**RESUELVE CONTROVERSIAS PRESENTADA
POR COMPAÑÍA GENERAL DE
ELECTRICIDAD S.A., EN CONTRA DE MVC
SOLAR 53 SPA, EN RELACIÓN CON EL PMGD
EL ROSAL.**

RESOLUCION EXENTA ELECTRONICA N° 13989

Figura 5: Plano unilineal de la S/E El Avellano, informado por CGE S.A. en Formulario N°7 de fecha 19.05.2021

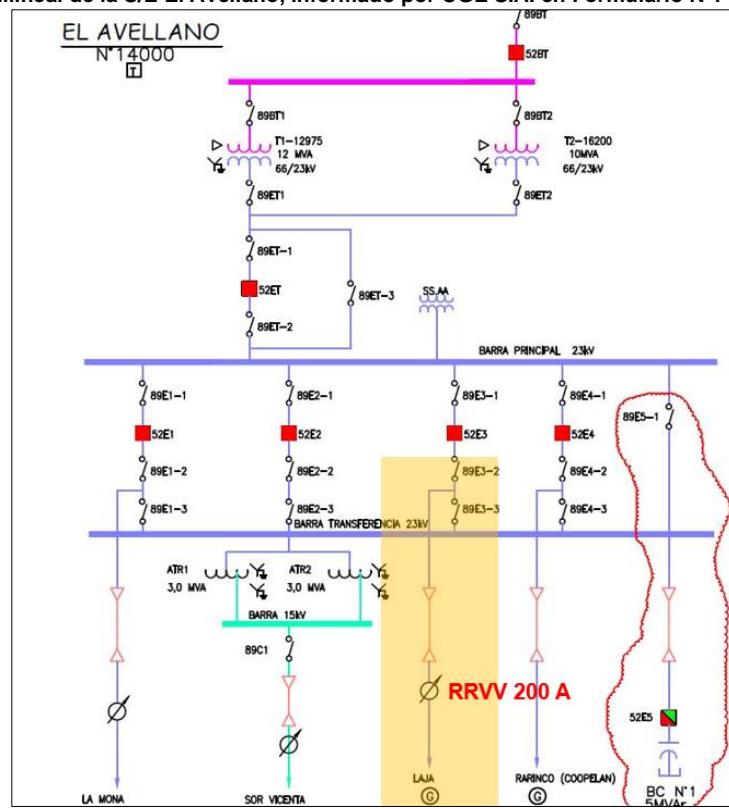
Como consecuencia de lo anterior, CGE S.A. frente a las observaciones presentadas a los estudios técnicos del PMGD El Rosal, en las tres instancias reglamentarias, en virtud de lo establecido en los artículos 61° y 121° del D.S. N°88, solicitó a esta Superintendencia dirimir el asunto para proceder con el descarte del proyecto, debido a que MVC Solar 53 SpA no subsanó las observaciones técnicas dentro de su proceso de conexión. Según la Concesionaria, dicha situación estaría afectando a los proyectos pendientes que se encuentran en fila de revisión en el Alimentador Laja, perteneciente a la S/E El Avellano.
